奥山の杜クリーンセンター設置に係る

第四回見解書説明会 資料

平成27年3月8日（日）

株式会社 ミダック

表 1 盛土の安全率に関する規定及び計算結果

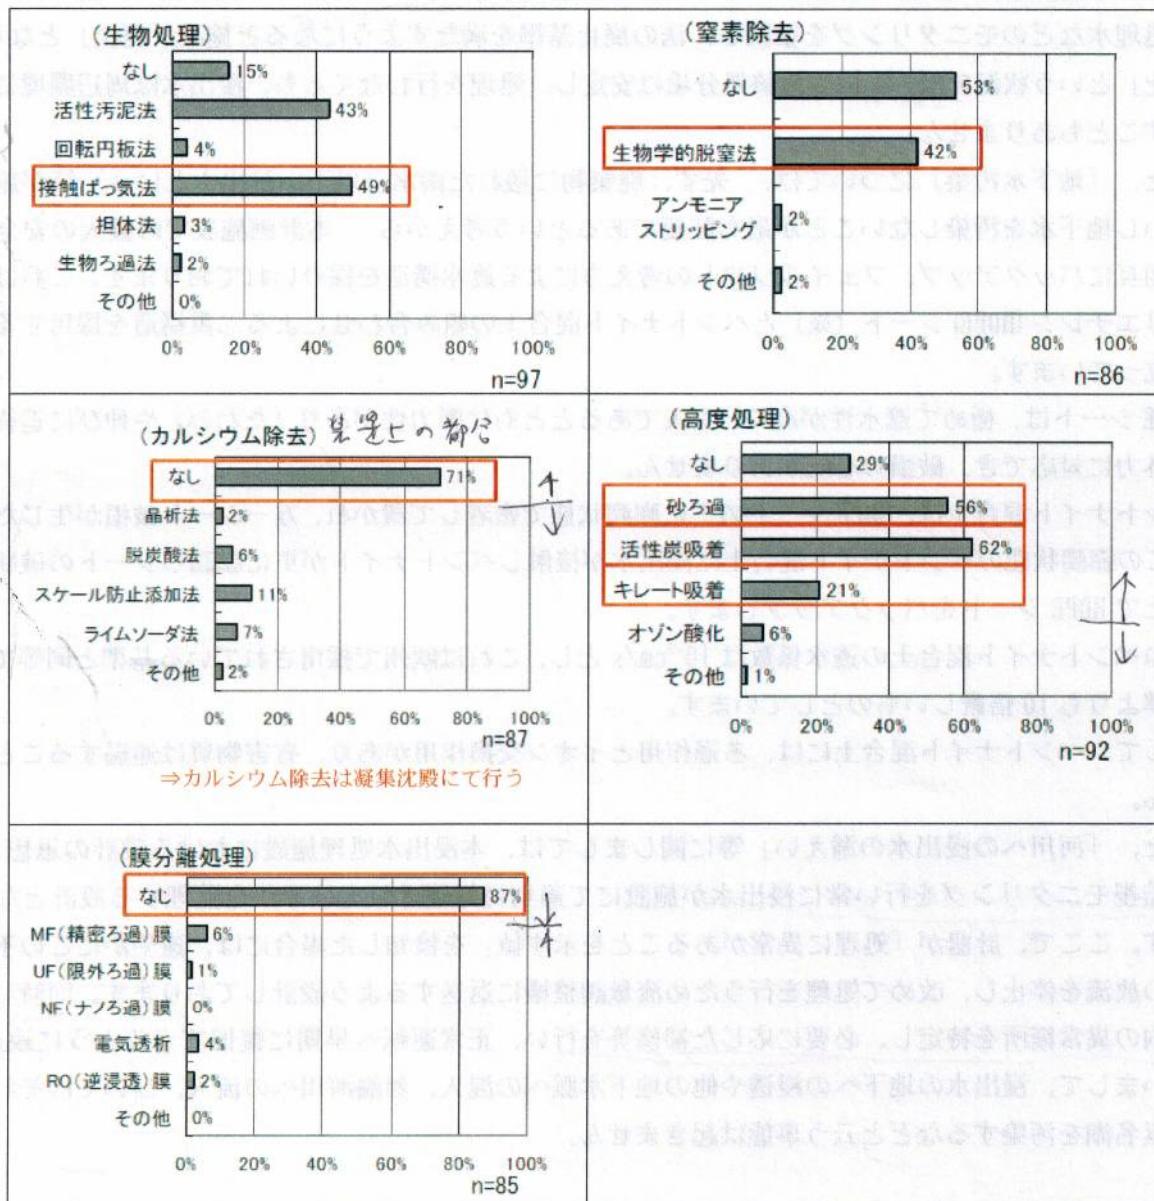
Q：東海地震では震度 6 が予想されているが、この震度では、耐震規準”0.25”ではガケくずれが予想される。規準を大幅に引き上げるべきである。

A：先般も説明させて頂いているとおり、設計震度 0.25 は、静岡県の開発許可基準で参照されている宅地防災マニュアルの値を用いています。

通常の土木設計（国土交通省などの耐震設計基準）であれば当該地区は強震帯地域にあたり、重要構造物の設計に用いる設計震度は 0.15～0.2（構造物の種別地盤により異なる）となっています。上記静岡県の開発許可基準で、この値より更に大きな 0.25 が参照されているのは、将来発生する巨大地震を意識した数値となっているものと判断し、本計画施設設計においてはこれを採用することとしております。

さらに、この宅地防災マニュアルを作成している国土交通省に問い合わせを行ったところ、「当該マニュアルの数値（設計震度：0.25）は平成 18 年に阪神淡路大震災・新潟県中越地震等を踏まえて、大地震を想定し設定したものであるが、東日本大震災が発生した後この値で大丈夫か改めて検証したところ、この数値はすでに十分大きな地震を想定したものであり、このままで問題ないと判断があり、現在に至っている」とのことでした。（平成 26 年 11 月 12 日国土交通省都市局総務課確認）

以上のことから、設計震度 0.25 を採用すれば十分安全側に見ているものと判断しております。

※2：道路土工指針における地震時（水平設計震度 0. 1 2、0. 1 6）における安全率の計算は行っていないが、水平設計震度をより大きくとっている（0. 2 5）。静岡県の開発許可基準においても安全率 1. 0 を満たしているため、道路土工指針の安全率をも満たすこととなる。以上より、国交省の道路土工指針・静岡県の開発許可基準・浜松市の林地開発基準すべてを満たし、十分な安全性を確保できる。

⇒黄色い網掛け部分が今回採用している基準ですが、本計画では表に示すすべての基準を満たしています。
